# JouKo P4159100 muutos 1; D14 decali

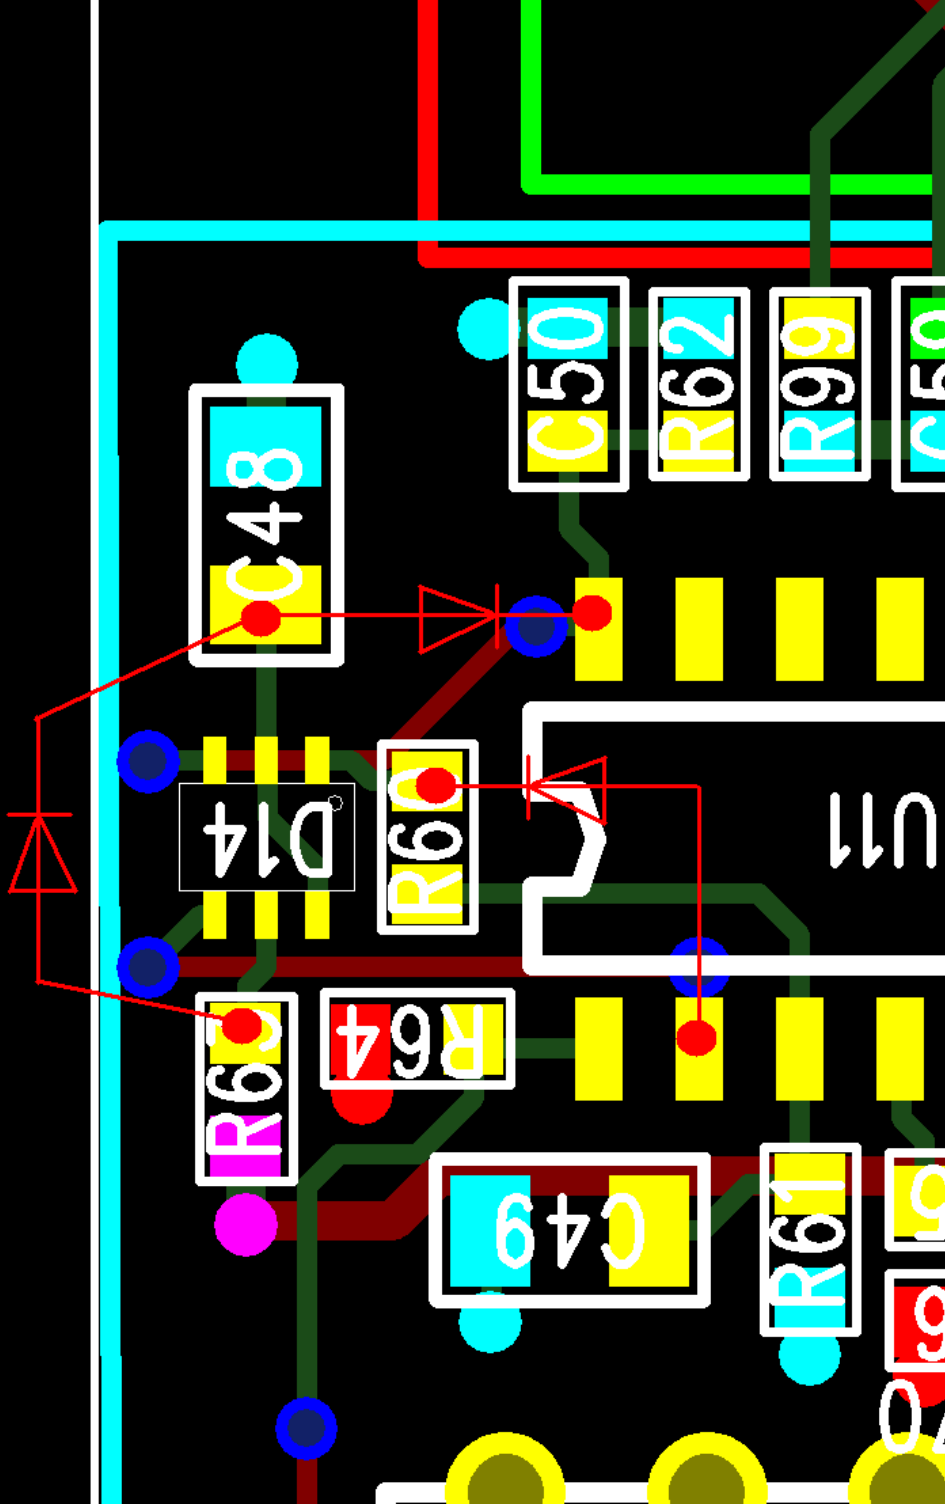
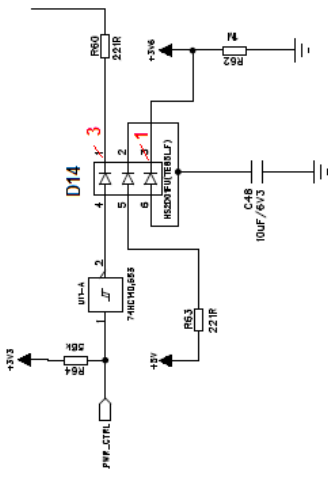
Diodi D14 kytkentäkaavion  
piirrosmerkissä on tapahtunut virhe:  
(dokumentti K4159100 sivu 3)

Sen voi korjata poistamalla D14  
komponentin ja korvaamalla sen 3  
kpl 1N4148 läpijuotettavalla diodilla  
Kuvan mukaisesti.
